**DFS** Deutsche Flugsicherung GmbH

## Flugverfahrensvorschläge der FLK für BBI

# **Folgende Vorschläge sind am 13.12.2010 mit der Bitte um Prüfung bis zum 17.01.2011 bei der DFS eingegangen:**

6.1	Optimierung für Abflüge Nordbahn durch leichtes Abknicken nach Norden
-----	---

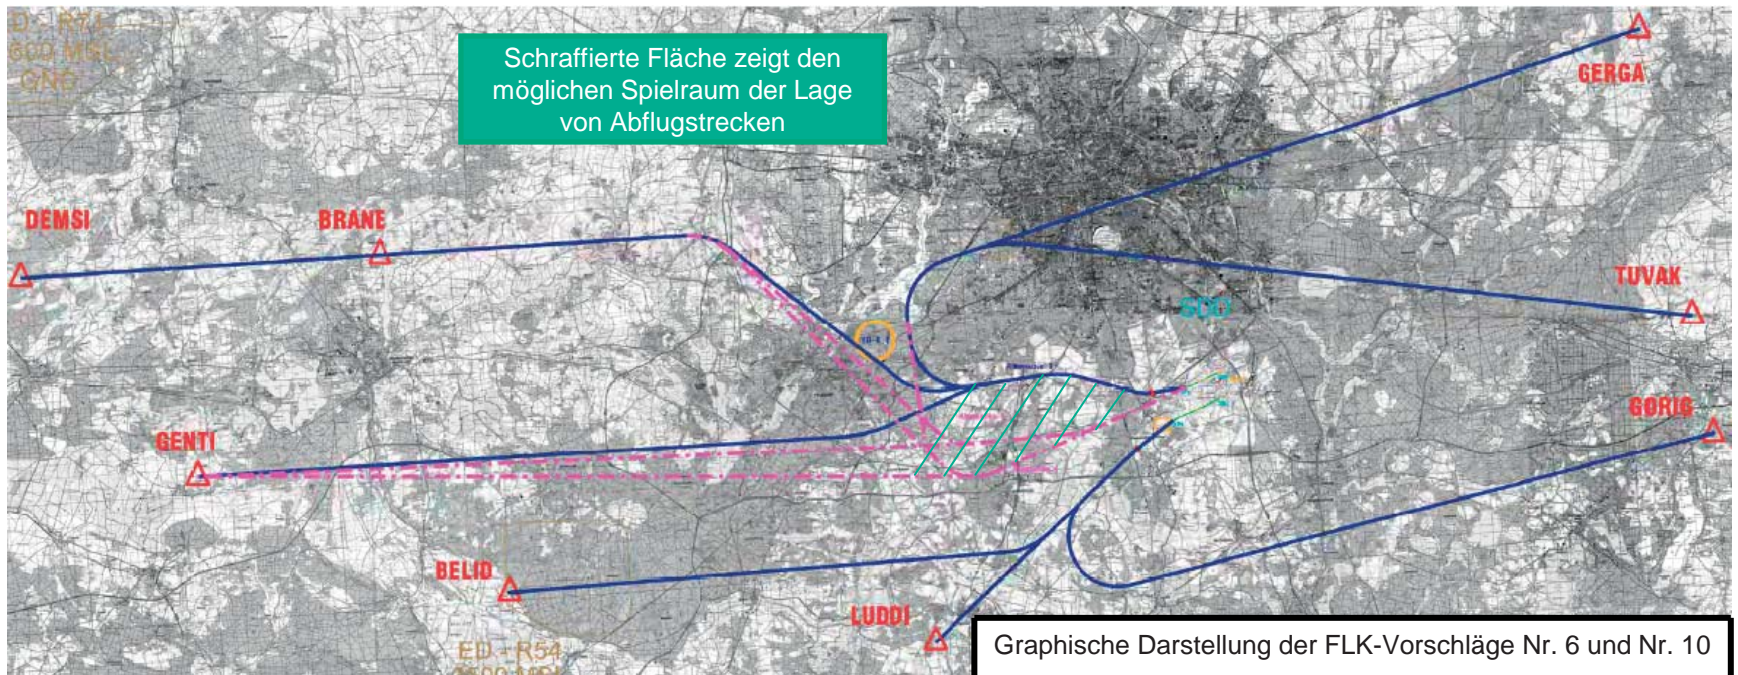
Ausgehend von den Vorschlägen der DFS soll eine Optimierung der Flugroute für Abflüge von der Nordbahn erreicht werden durch: leichtes Abknicken der Abflugroute von der Nordbahn nach Norden, hinter Blankenfelde-Mahlow auf WSW drehend, nördlich an Ludwigsfelde vorbei bis zum 10 NM-Radius und dann in

- a) Richtung Nordwesten: entlang der Bahntrasse (Berliner Außenring) südlich und westlich an Potsdam und Berlin vorbei,
- b) Richtung Westen und Südwesten: leicht abdrehend nach der Nordumfliegung von Ludwigsfelde am 10 NM-Radius,
- c) Richtung Nordosten sowie Osten: nach der Nordumfliegung von Ludwigsfelde am 10 NM-Radius entlang der Bahntrasse südlich und westlich an Potsdam und Berlin vorbei (wie a) und nördlich von Groß Glienicke an die weitere Routenführung der DFS anschließend.

10.1b	Zuordnung An-und Abflüge zu einer bestimmten Piste
-------	--

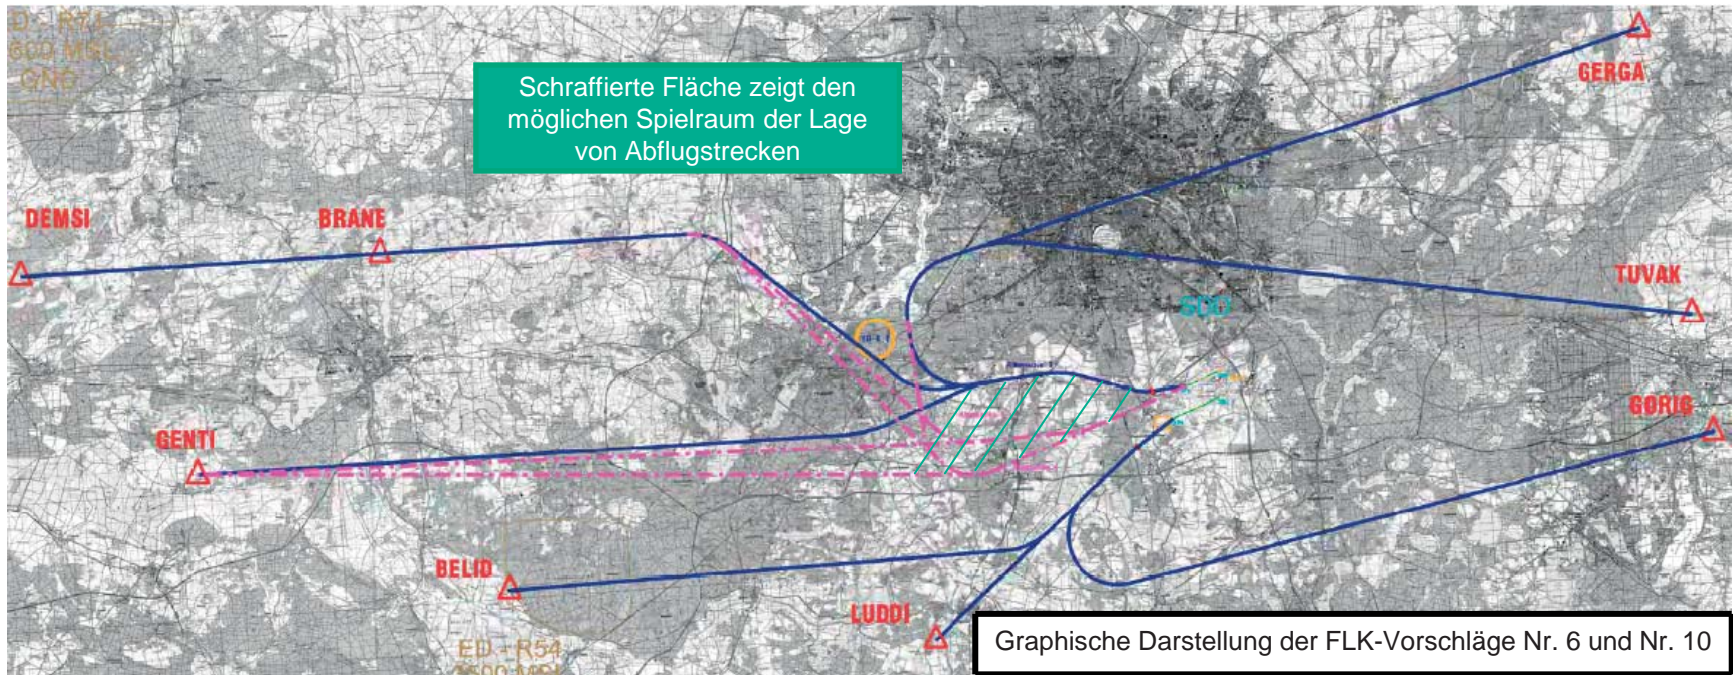
Abflugstrecke Nordbahn (Westabflugroute) gemäß Planfeststellung (bei gleichzeitiger Divergenz von der Südbahn um 15 ° gemäß DFS-Vorschlag). Im weiteren Routenverlauf weitestmögliche Umfliegung dicht besiedelter Gebiete

Die zu prüfende Alternative 2 entspricht der Planfeststellung im Hinblick auf die Abflugstrecke nach Westen, folgt aber der DFS hinsichtlich der Abflugstrecke nach Westen auf der SLB Süd und vermeidet dadurch einen direkten Überflug des Südrandes von Blankenfelde (Lärmentlastung bei Abflügen). Die 15 ° Divergenz sichert einen unabhängigen Parallelbetrieb.

### Erläuterungen der DFS: Der Planfeststellungsbeschluss sieht bei 230.000

Flugbewegungen den parallel unabhängigen Betrieb voraus. Diese werden im Jahr 2012 aller Voraussicht nach schon überschritten. Auch ist der parallel unabhängige Betrieb notwendig, um Verzögerungen im Betriebsablauf zu vermeiden. Für die Nachtstunden kann aber über DROPs eine geringere Belastung herbeigeführt werden.

Sicherheit	
ordnungsgemäße und flüssige Betriebsdurchführung	Eine flüssige und somit verzögerungsfreie Verkehrsabwicklung ist bei einer Einschränkung der Bahnnutzung in den Tagesstunden nicht möglich. Bereits im Planfeststellungsbeschluss wird auf die Notwendigkeit eines parallel unabhängigen Betriebes schon zur Inbetriebnahme hingewiesen.
Umweltschutz (Lärm und Flugwegverlängerung /CO2)	Verzögerungen für an- oder abfliegende Luftfahrzeuge führen zu einem erhöhten CO2-Ausstoß.

12.4	Optimierung Ostabflug Südbahn (mehr als 15°)
------	--

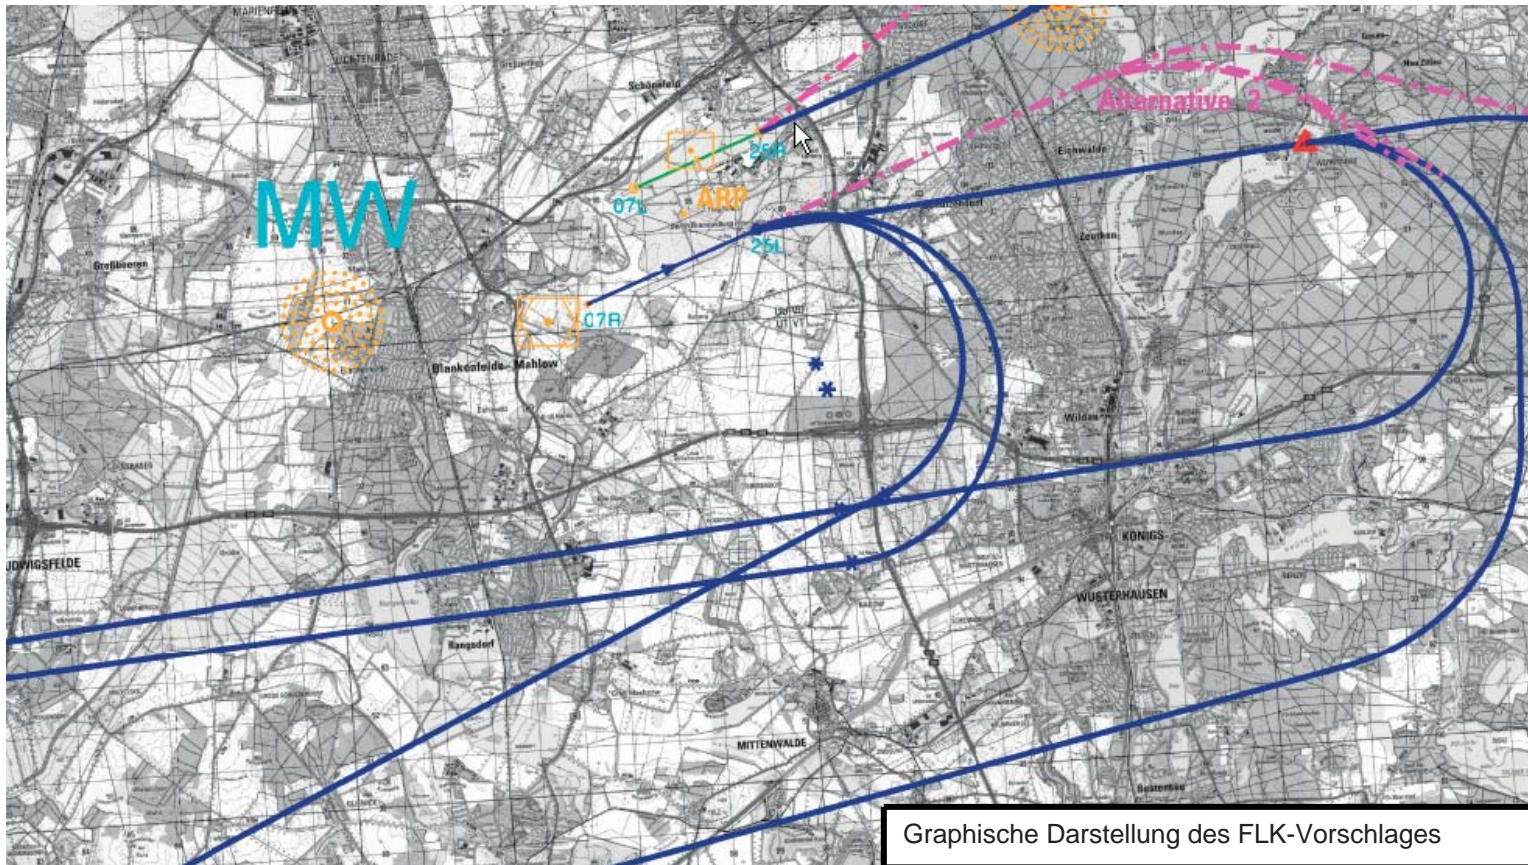
Es wird daher vorgeschlagen, beim Abflug nach Osten von der Südbahn **unmittelbar nach dem Start einen Viertel- bis Halbkreis** nach Süden zu fliegen, wodurch der Flugverkehr über unbesiedeltem Gebiet westlich von Schulzendorf verlief und auch Königs Wusterhausen verschont bliebe. Diese Abflugroute wird übrigens heute schon des öfteren sogar von der Nordstartbahn aus geflogen (siehe [dfld.de](http://dfld.de)) und würde sich beim Abflug von der Südstartbahn noch weiter nach Westen verlagern, also Einwohner vor unnötigem Lärm schützen.

Sicherheit	Nur Luftfahrzeuge, die bereits am Ende der Piste eine Höhe von mindestens 400 Fuss erreichen, sind in der Lage Kurven mit mehr als 15° zu erfliegen. Alle anderen Luftfahrzeuge müssen zuerst geradeaus fliegen, um die geforderte Höhe zu erreichen.
ordnungsgemäße und flüssige Betriebsdurchführung	Eine ordnungsgemäße und flüssige Betriebsdurchführung ist durch die Erhöhung des Konfliktpotenzials nicht mehr gewährleistet. Im Rahmen der Schnellzeitsimulation zur Entwicklung des zukünftigen Luftraummodells wurden unterschiedliche Kreuzungspunkte von An- und Abflügen simuliert. Vorstellbar wäre jedoch ein frühes Abdrehen in der Zeit von 22:00 – 06:00 Uhr.
Umweltschutz (Lärm und Flugwegverlängerung /CO2)

13.3	Kartenmaterial
------	----------------

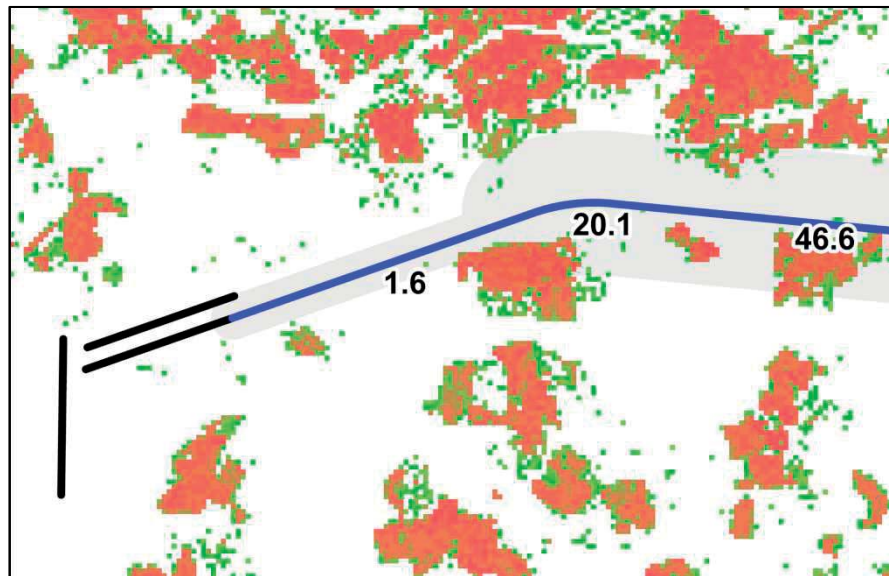
3) Die DFS wird gebeten durch Kartenmaterial aufzuzeigen, welche Siedlungsbereiche unter den jeweils geprüften Flugrouten potentiell in einer Höhe von weniger als 350m über Grund überflogen werden. Diese zusätzlichen Informationen zu den untersuchten Flugverfahren sollen dazu dienen, abzuschätzen, wie groß der Bedarf für Absiedlungen ist im Vergleich zum CASA-Programm am Flughafen Frankfurt/Main.

Die DFS wird diesen Vorschlag erfüllen. Durch Verwendung der Bevölkerungsdichtekarten der Firma AZ-Direct GmbH können diese Daten bei der BBI-Flugroutenplanung der FLK vorgestellt werden.
